RESPOSTA AO PARECER 009/2021 – CEIV - COMISSÃO ESPECIAL DE  
ANÁLISE DE ESTUDO DE IMPACTO DE VIZINHANÇA

## KOMPRÃO KOCH ATACADISTA

(X) Segunda Análise – Parecer nº 009/2021-CEIV – 25/02/2021

**Projeto:** KOMPRÃO KOCH ATACADISTA

Figura 6 – Níveis de pressão sonora ambiente identificados no dia 02/092020. Fonte: Autor, 2020

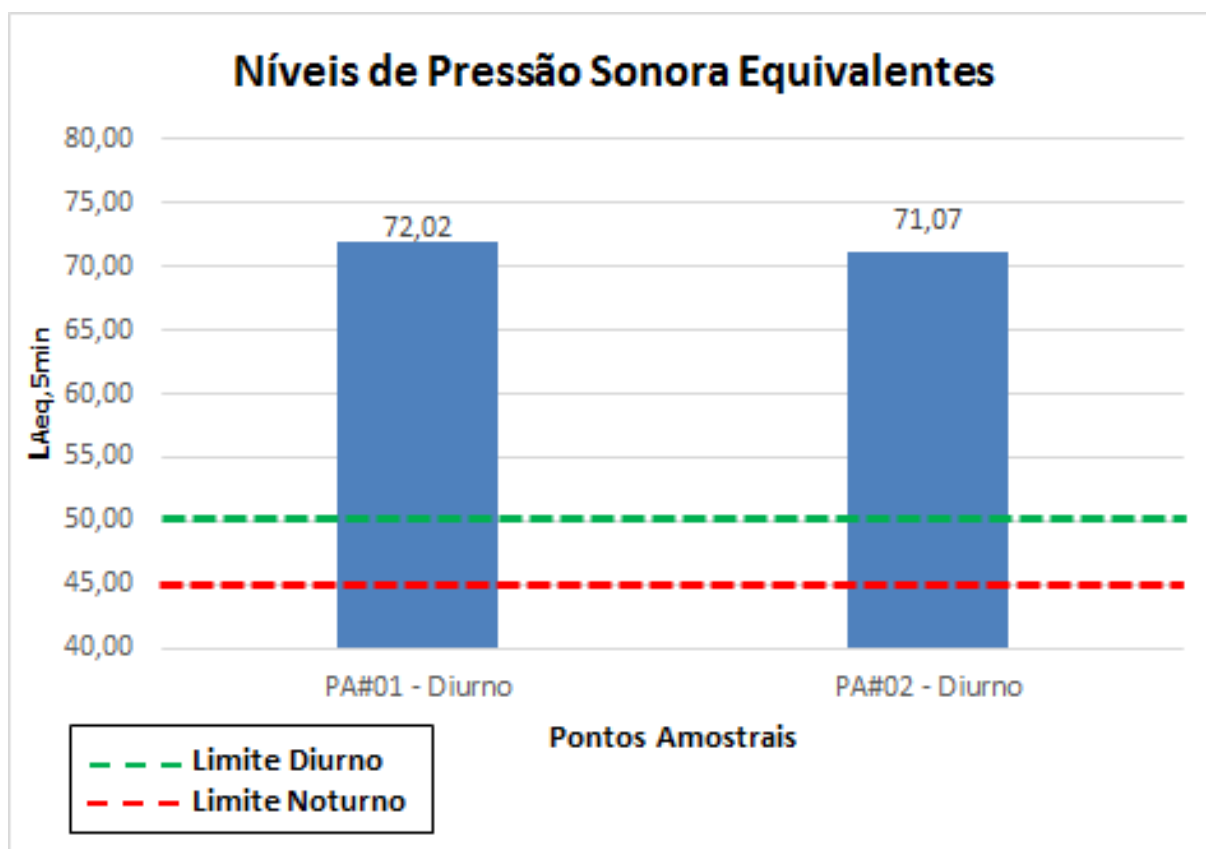
5. Em relação ao item 2.10.6.2 Produção de Ruído, Calor, Vibração, Radiação e Emissões Atmosféricas na fase de Operação e item 3.9 Avaliação dos Níveis de Pressão Sonora, deverá avaliar o impacto do ruído oriundo da operação da doca, em especial por sua proximidade com o Centro Educacional Municipal Nova Esperança.

**2ª Complementação da CEIV:** A avaliação deverá ser apresentada para a apreciação da CEIV, portanto não poderá ser na versão final. Desta forma reitera-se a consideração do item 5.

Portanto, segundo estas definições, é possível observar que, conforme os níveis de pressão sonora identificados no dia 02 de setembro de 2020 e apresentados na Figura 115, as amostras apresentaram valores **acima** do permitido para o local no período diurno (entre 07h e 22h).

Considerando que o Centro Educacional Municipal Nova Esperança se encontra a mais de 50 metros de distância da doca.

Já durante a operação do empreendimento, não foi identificada fonte de ruído passível de interferência significativa no entorno, mesmo no que se refere ao ruído oriundo da operação da doca em relação ao Centro Educacional Municipal Nova Esperança, sendo assim, não resultará em impactos sobre a vizinhança.

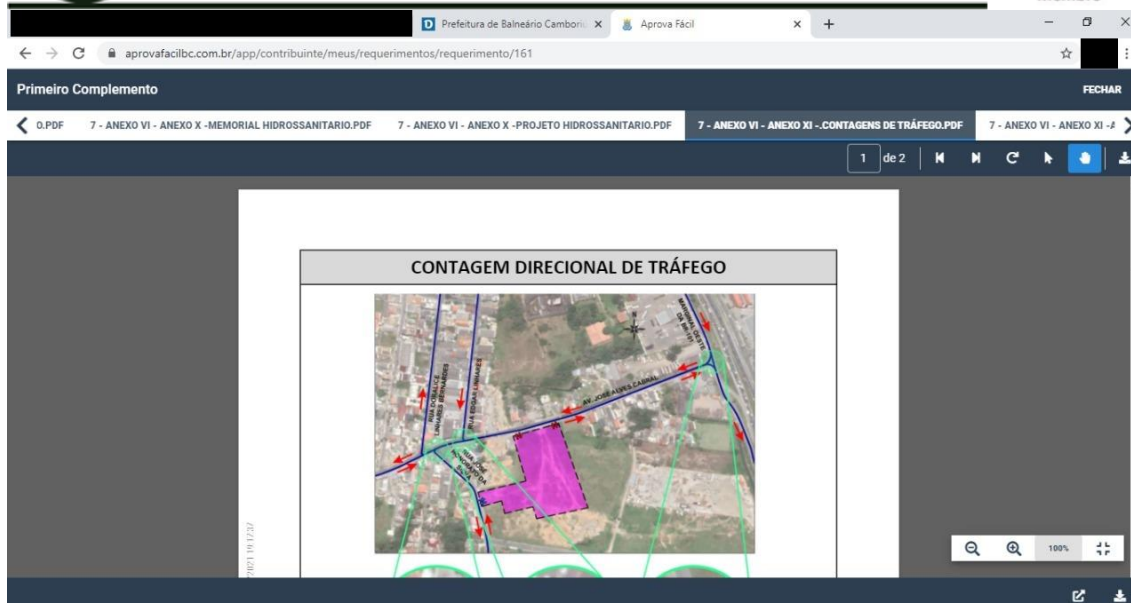
9.4. Em 4.3.7, tabela 61, a expectativa de ocorrência é certa, já que esse é um sistema utilizado no Bairro, rever; e por que o impacto foi classificado como parcialmente reversível?

**2ª Complementação da CEIV:** O impacto é irreversível enquanto o empreendimento existir. A implantação da ciclovía entra como percentual de mitigação.

**RESPOSTA:** Alterado para irreversível.
